Provincia di  Alessandria

**Tratta A.V. /A.C. Milano-Genova TERZO VALICO dei Giovi  
Progetto Definitivo**

**Relazione Istruttoria Finale**

*dicembre 2005*

Sezzadio Opera Pia

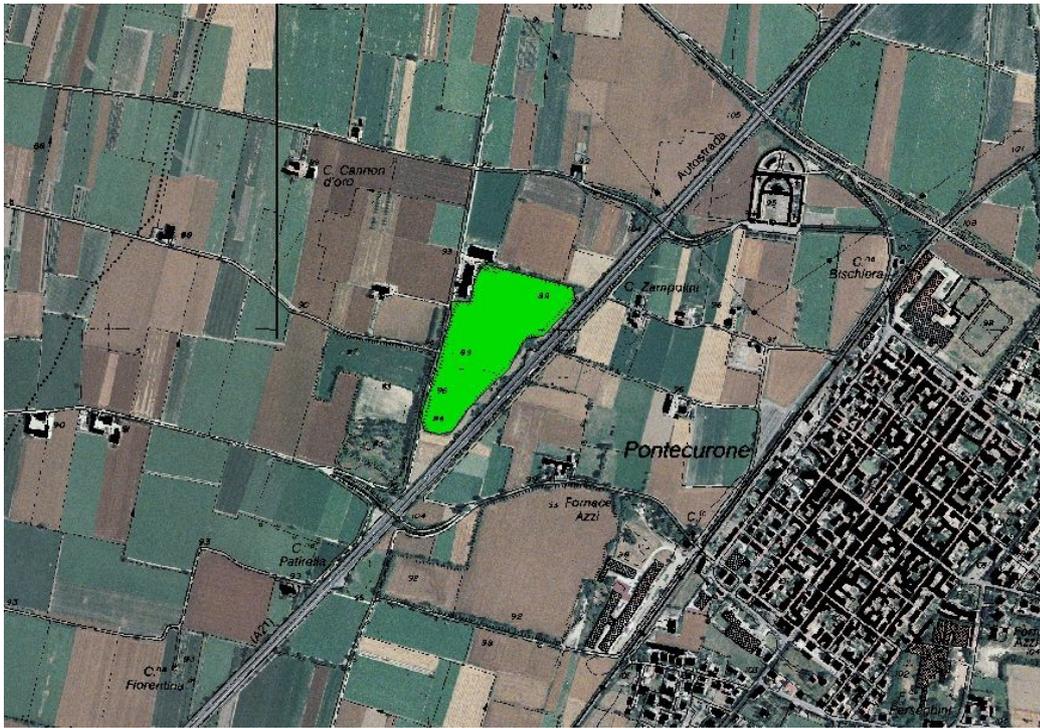
Per quanto riguarda **Cascina Opera Pia** invece, trattasi di un sito dove è in atto estrazione di materiali inerti, con escavazioni condotte al di sotto del livello freatico, che per l'ottenimento dell'autorizzazione ha seguito la procedura di valutazione di cui all'articolo 12 della L.R. 40/98 sulle procedure d'impatto ambientale.

Ricade all'interno delle fasce A e B del PAI e pertanto, con riferimento alla delibera del CIPE, il progetto definitivo non è accompagnato studi atti a dimostrare che l'intervento non modifica l'assetto morfologico ed idraulico (artt. 29 e 30 Norme di attuazione del PAI) del sito e **pertanto non risulta conforme alle prescrizioni CIPE.**

Si richiede quindi, vista la situazione particolarmente critica del sito e che si tratterebbe di conferimento di materiali in falda, di valutare la possibilità di non utilizzo del sito in questione.

Cassine Cascina Borio

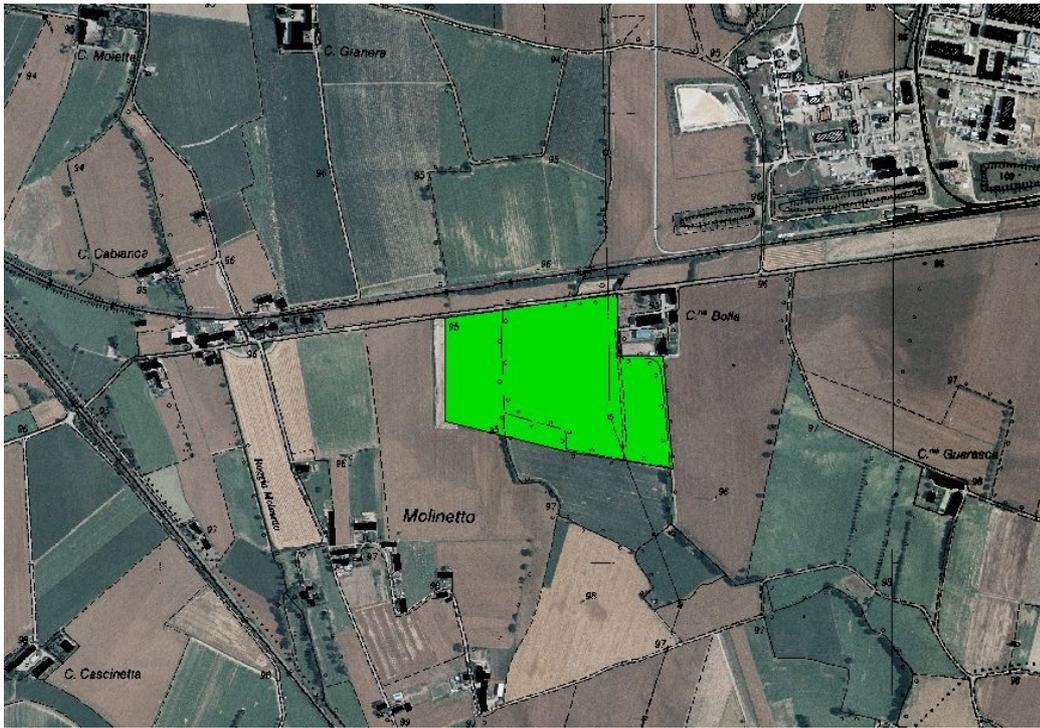
Ricade all'interno delle fasce A e B del PAI e pertanto, con riferimento alla delibera del CIPE, **il progetto definitivo non è accompagnato da studi atti a dimostrare che l'intervento non modifica l'assetto morfologico ed idraulico** (artt. 29 e 30 Norme di attuazione del PAI) del sito e **pertanto non risulta conforme alle prescrizioni CIPE**

In ogni caso, visto che si tratterebbe di conferimento di materiali in falda ed in fascia, si richiede di valutare la possibilità di non utilizzo del sito in questione o in subordine quella di conferirvi per la zona sottofalda i materiali provenienti dagli scavi per la realizzazione delle gallerie artificiali nel tratto di pianura.

Isola S. Antonio Isolabella

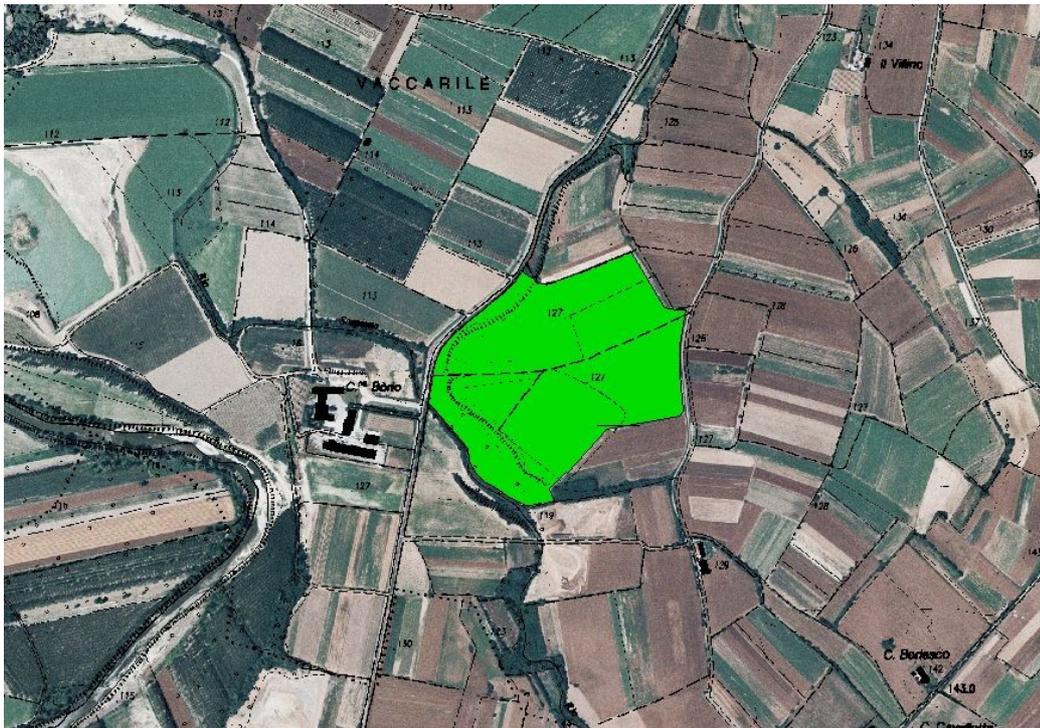
Nell'ambito del sito di **Località Isolabella** è stato autorizzato un intervento ai sensi della L.R. 56/77 e pertanto non rientra nell'applicazione della L.R. 69/78 che disciplina l'attività estrattiva.

Si tratta di un sito dove è stato attuato un insieme di interventi finalizzati alla realizzazione di un complesso turistico-sportivo-ricreativo, anche con escavazioni condotte al di sotto del livello freatico.

L'unica modalità sarebbe quella di prevedere un progetto che ne vada a migliorare la qualità in relazione alla destinazione d'uso prevista in origine. Qualora tale soluzione fosse perseguibile si richiede di conferire nella parte sottofalda i materiali provenienti dagli scavi per la realizzazione delle gallerie artificiali nel tratto di pianura
